**Oggetto: Osservazioni del Comitato “TOR DI QUINTO” e di singoli cittadini proprietari, residenti e/o domiciliati nelle zone coinvolge dal “Progetto di Fattibilità Tecnico Economica della Gronda Merci di Roma, cintura Nord: Lotto 1A Valle Aurelia-Vigna Clara” – Cod. Procedura ID VIP/ID MATTM 8334**

In primo luogo, si precisa che la consultazione presso il Ministero dell'Ambiente e della Sicurezza Energetica ha ad oggetto il “Progetto di Fattibilità Tecnico Economica della Gronda Merci di Roma, cintura Nord: Lotto 1A Valle Aurelia-

Vigna Clara”.

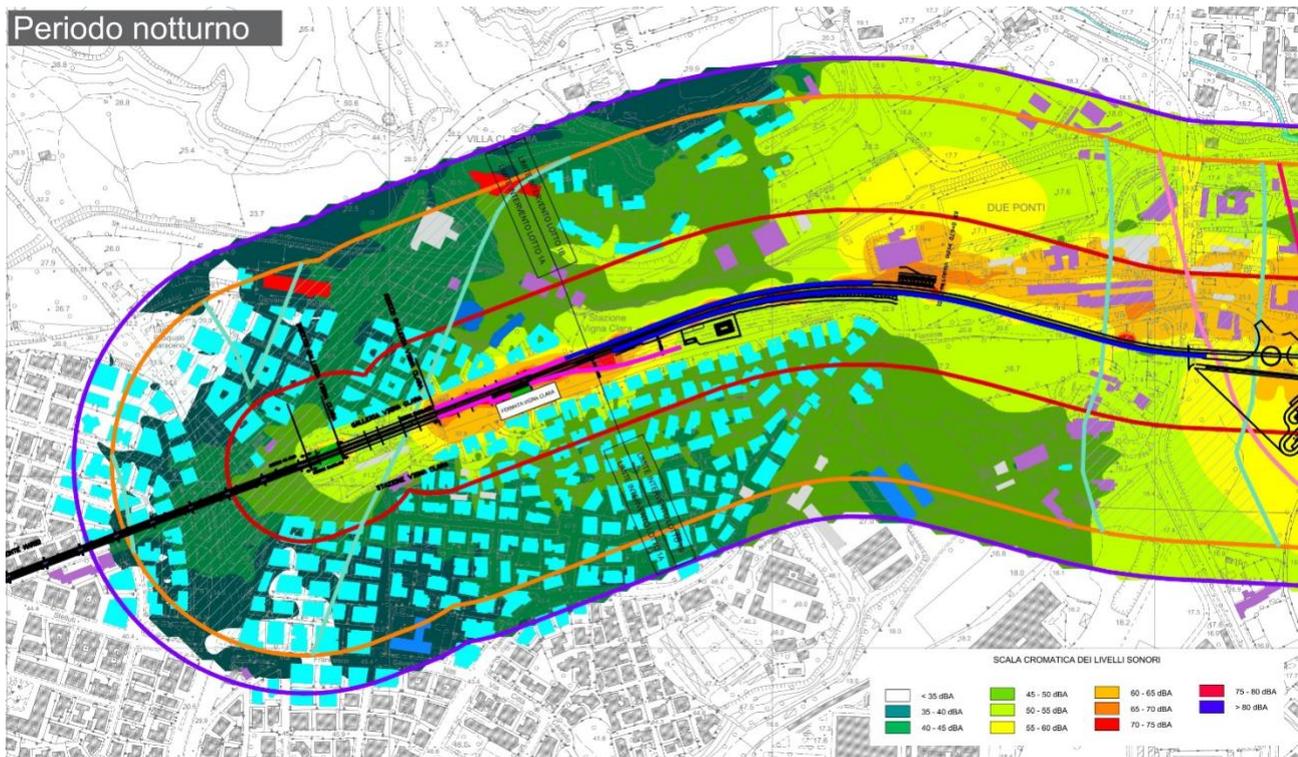
Per comprendere l'impatto elettromagnetico del progetto, occorrere poter visionare la documentazione relativa agli impianti che saranno realizzati presso e/o in prossimità della stazione, il loro scopo, la loro portata, la potenza irradiata, le frequenze utilizzate, il periodo di esposizione.

Di norma, nella realizzazione di un impianto radiomobile esistono vincoli a rigide regole per l'emissione soggetta a severe normative e al controllo dell'ARPA regionale di riferimento; così dovrebbe essere anche per altri apparati. Nessuna documentazione, tuttavia, sembra essere presente al riguardo, tra quelle dedotte dal Proponente.

***In riferimento ai tempi di compatibilità elettromagnetica, si richiede evidenza circa gli impianti che saranno realizzati presso e/o in prossimità della stazione, il loro scopo e in riferimento a eventuali campi elettromagnetici la loro distribuzione spaziale, la portata della copertura, la potenza irradiata, le frequenze utilizzate, il periodo di attività e di conseguente esposizione.***

(cfr. *Planimetria di localizzazione degli interventi di mitigazione acustica (Tav. 3 di 3)*).

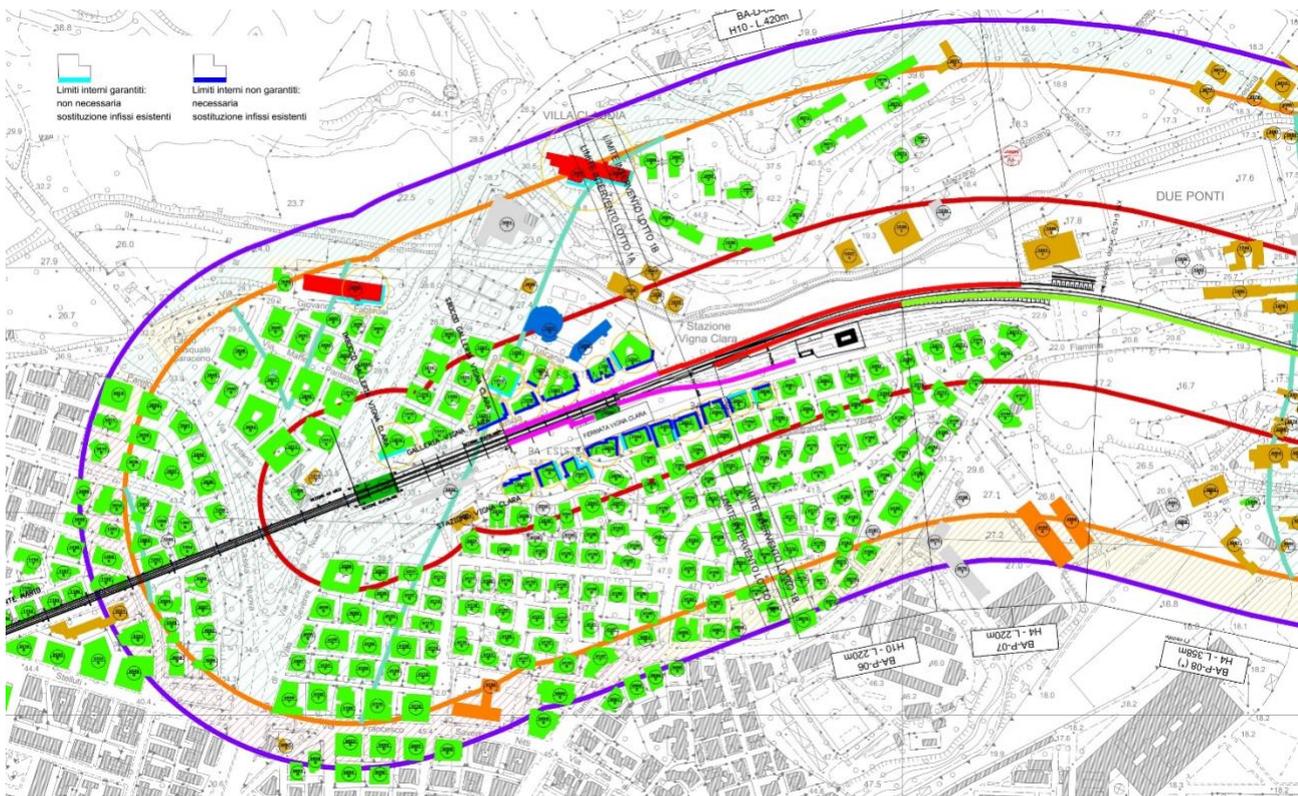
Le prescrizioni di RFI per la mitigazione del rumore, nei casi in cui dalle simulazioni effettuate sulla base di soli modelli teorici le barriere antirumore non consentissero un contenimento adeguato del disturbo entro i limiti di legge, prevedono addirittura la sostituzione degli infissi con soluzioni in grado di limitare il rumore residuo!

Si noti che per gli edifici di via Tuscania e via Monterosi in corrispondenza della “sezione scatolare”, ovvero la parte coperta della stazione di Vigna Clara (Piazza Diodati) il problema della sostituzione degli infissi, secondo RFI, “non si pone”, confermando indirettamente l’efficacia della soluzione “scatolare” ovvero della copertura/interramento della ferrovia.

Il problema, anche se con marginali differenze di distanze fra abitazioni e ferrovia e di conseguenti marginali differenze di intensità, coinvolge tutti i palazzi di via Tuscia e via Monterosi, a prescindere dalla rispondenza alle normative di legge, in termini di disturbo e impatto sulla salute dei cittadini residenti.

**Amnesso che infissi adeguati risolvano comunque il problema del rumore, sarebbe di fatto impossibile – a meno di non sopportare disturbi dannosi per la salute – tenere finestre aperte sia per il naturale ricambio dell’aria negli ambienti che in periodo estivo, quando di norma le finestre si mantengono aperte, senza considerare – peraltro – l’impossibilità di fruire regolarmente degli spazi esterni (terrazzi e terrazzini).**

TAVOLA A

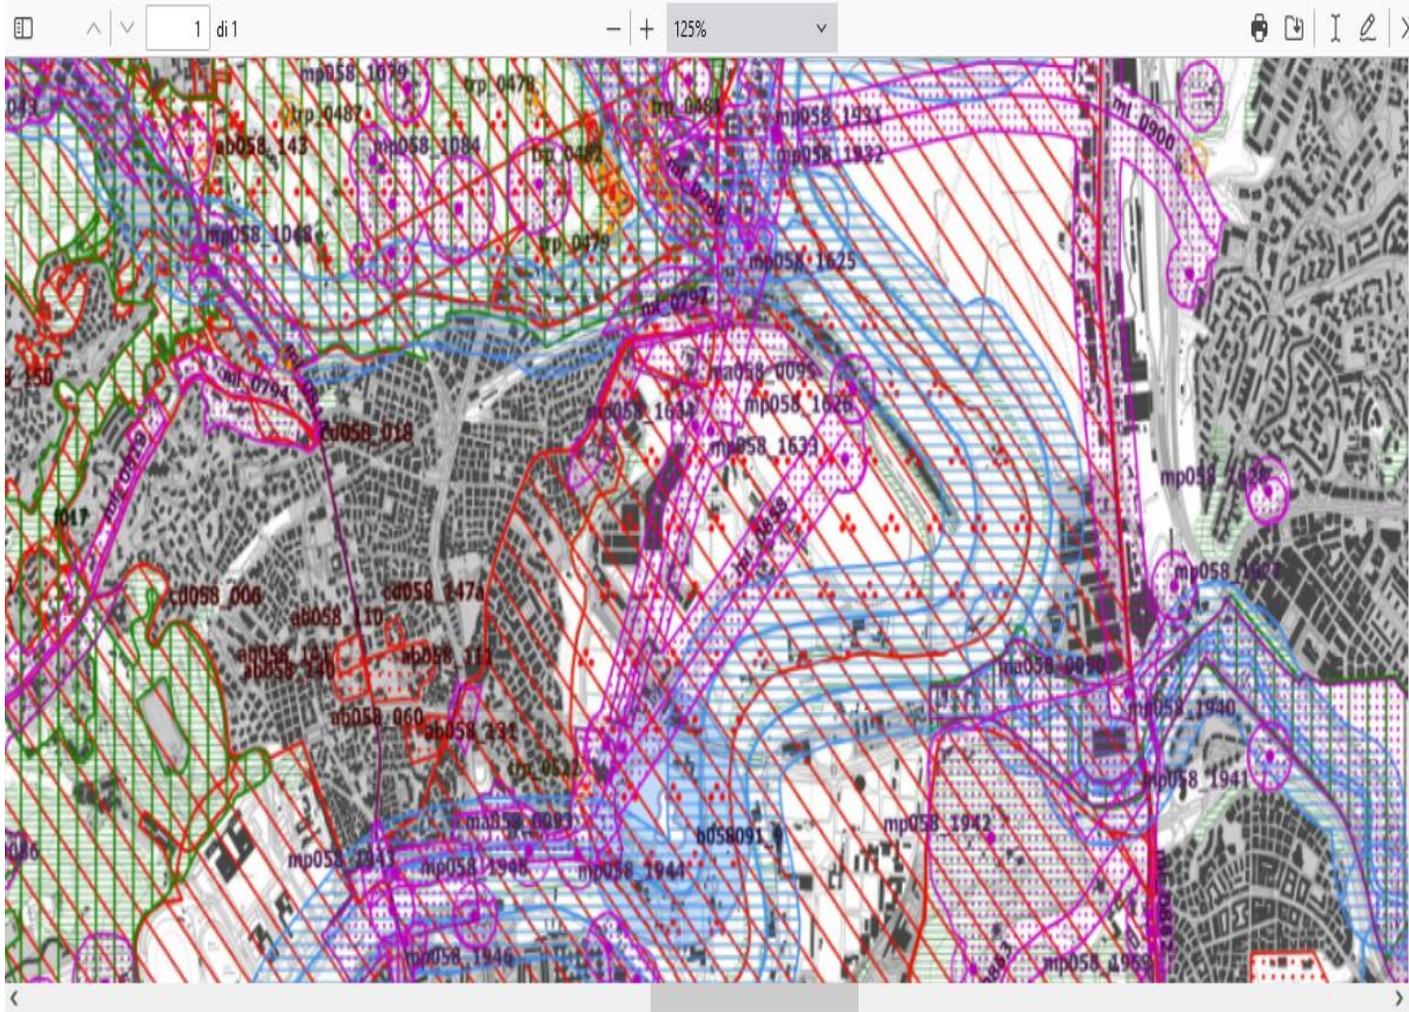
- b) Dalle prescrizioni della Tavola A che determina i livelli di tutela, **emerge la presenza di un bordo adiacente al rilevato degli anni trenta (occupato da insediamenti produttivi prevalentemente abusivi) con destinazione di "Paesaggio degli insediamenti in evoluzione"** ove l'intervento infrastrutturale risulta consentito mentre lo stesso risulta in contrasto

**in adiacenza della Torre sulla Via Flaminia ove è presente il “Paesaggio parchi ville e giardini storici” (verde a righe rosse)** ove sembrano previsti gli attraversamenti su piloni nonché all'altezza dello sbocco dell'Aniene nel Tevere, punto di elevatissima delicatezza paesaggistico-ambientale ove è presente il “Paesaggio naturale di continuità”.
